RZI w Olsztynie – SZP.2612.41.2020

Dotyczy: *Budowa hali sportowej wraz z infrastrukturą towarzyszącą dla potrzeb Jednostki Wojskowej 2098 w Bemowie Piskim – postępowanie nr 50/RB.*

W odpowiedzi na zapytania jednego z Wykonawców wyjaśniam:

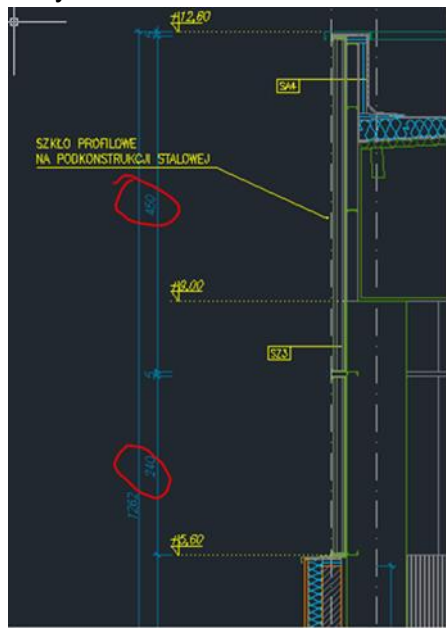
Proszę o informację jakie jest obciążenie wiatrem dla szklenia profilowego. Według naszej wiedzy niemożliwe jest wykonanie szkła o długości 7 m. Proszę o podanie faktury szkła.

Zamawiający, załącza poniżej obciążenia wiatrem, które zostały zawarte w opracowaniu konstruktora:

- obciążenie charakterystyczne = 0,378 [kN/m²] – parcie na ściany,
 - obciążenie charakterystyczne = 0,216 [kN/m²] – ssanie na ściany,
 - współczynnik obciążenia – $\psi = 1,5$.

Jeżeli chodzi o wysokość to profil jest podzielony – ujęcie z przekroju – mamy moduły o wysokości 240cm i 450cm:

Faktura szkła podstawowa
